Unterlage zum Feststellungsentwurf **1. Planänderung**
A26-Ost
AK HH-Süderelbe (A7) bis AD/AS HH-Stillhorn (A1)
VKE 7051: AK HH-Süderelbe (A7) - AS HH-Hafen Süd

380-kV-Freileitung Hamburg Süd - Moorburg M1/M2
110-kV-Freileitung Hamburg Süd - Moorburg 90/91

Lageplan M 490n - M 491

Unterlage: 16.3a Blatt: 9 von 9 [Index A](#) Maßstab: 1:1000

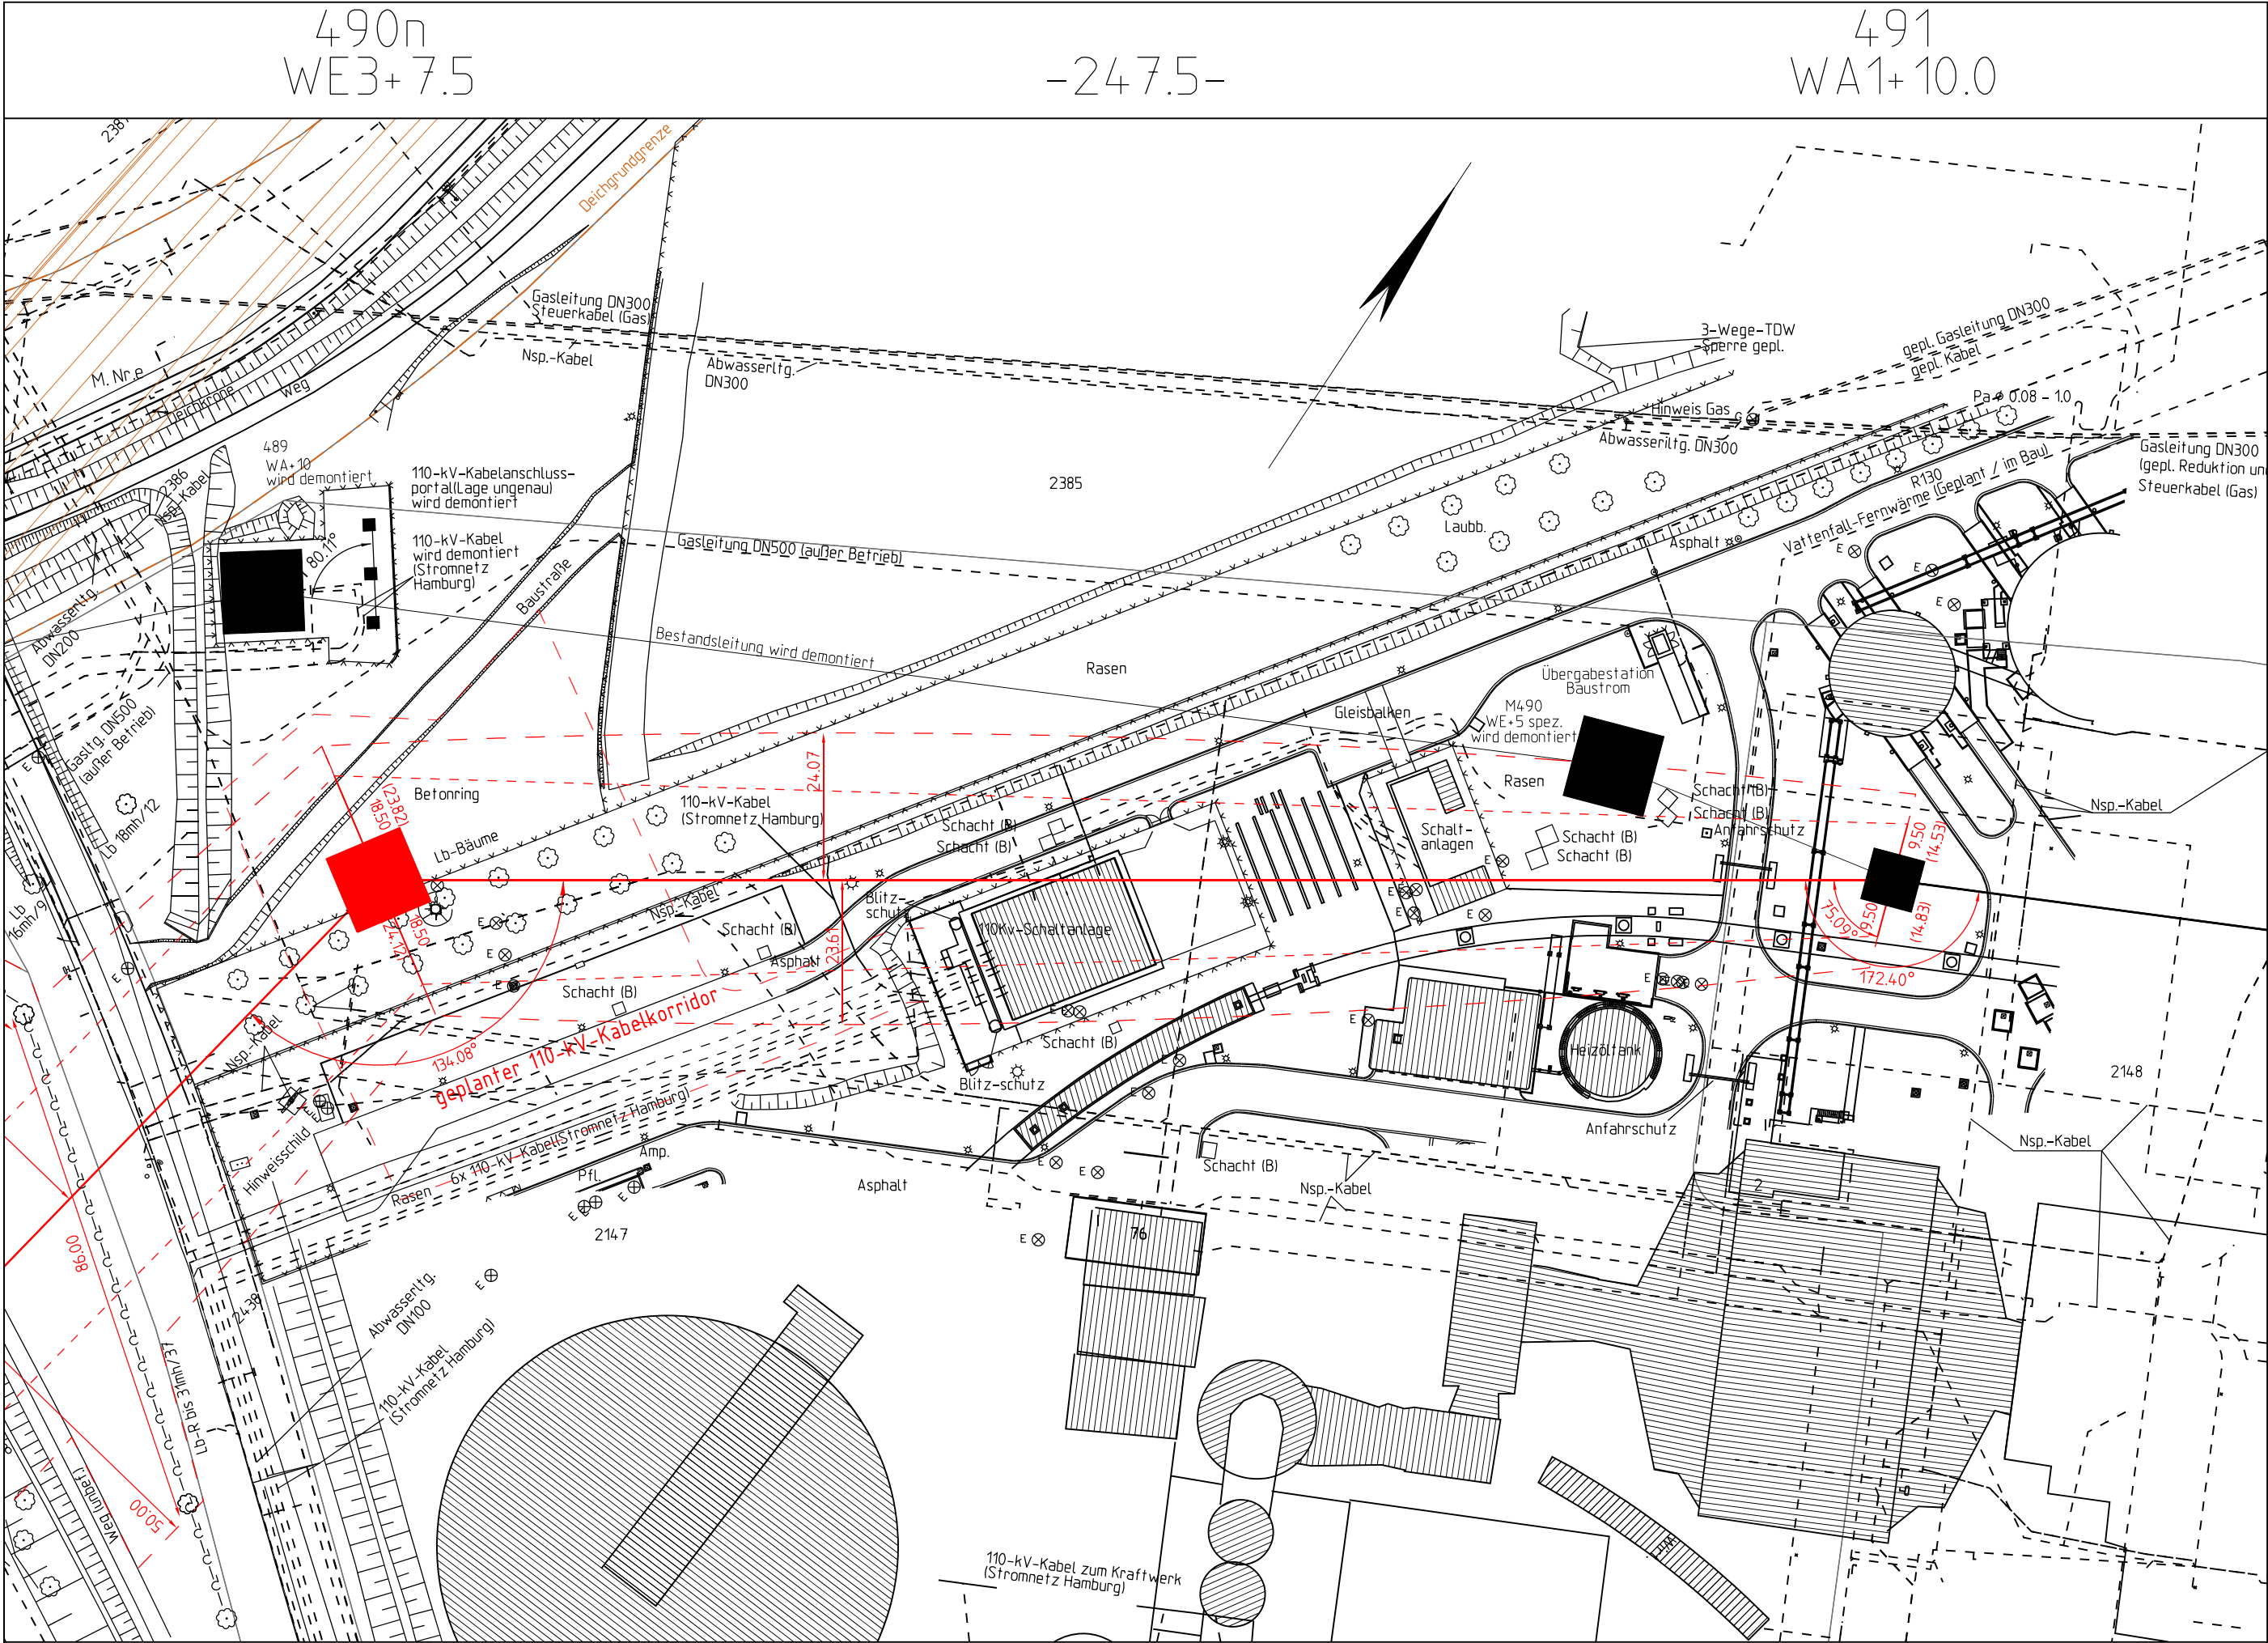
Nr.	Änderung	Datum	Name
1.	Änderung der farblichen Darstellung der A26 und der Planung Dritter	17.06.2021	SPIE/Alcalá
2.	Feldvergleich	17.06.2021	SPIE/Alcalá
3.	Ergänzung geplanter 110-kV-Kabelkorridor	25.06.2021	50Hertz
